**FEDERATION INTERNATIONALE DE L'AUTOMOBILE**

**NORME FIA 8865-2015**  
***STANDARD FIA 8865-2015***

**SYSTEMES D'EXTINCTION FIXES ET PORTATIFS**  
***PLUMBED-IN AND HAND-HELD FIRE EXTINGUISHER SYSTEMS***

**LISTE DES MODIFICATIONS**  
**LIST OF MODIFICATIONS**

Figure B 1. Banc d'essai pour l'essai d'incendie du moteur  
Figure B 1. Engine Fire Test Rig

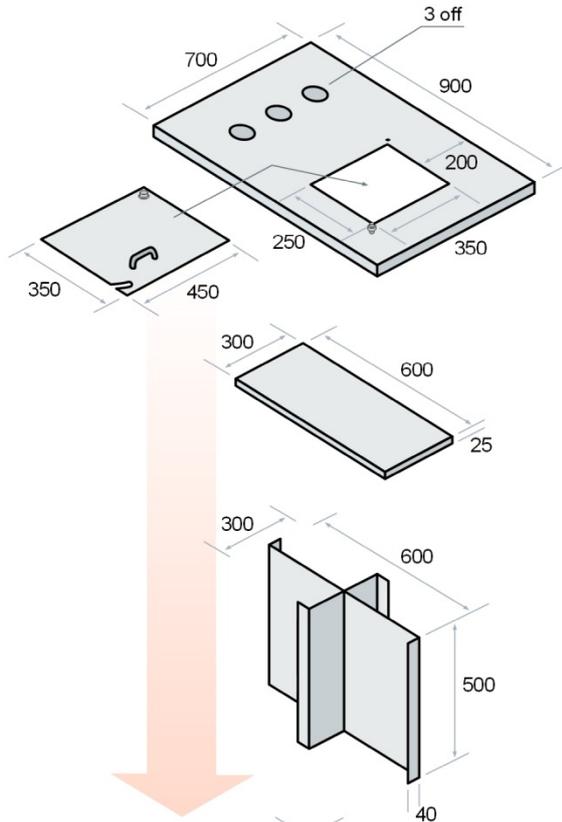
**Clarification de la Figure B 1. Banc d'essai pour l'essai d'incendie du moteur**

**Clarification of Figure B 1. Engine Fire Test Rig**
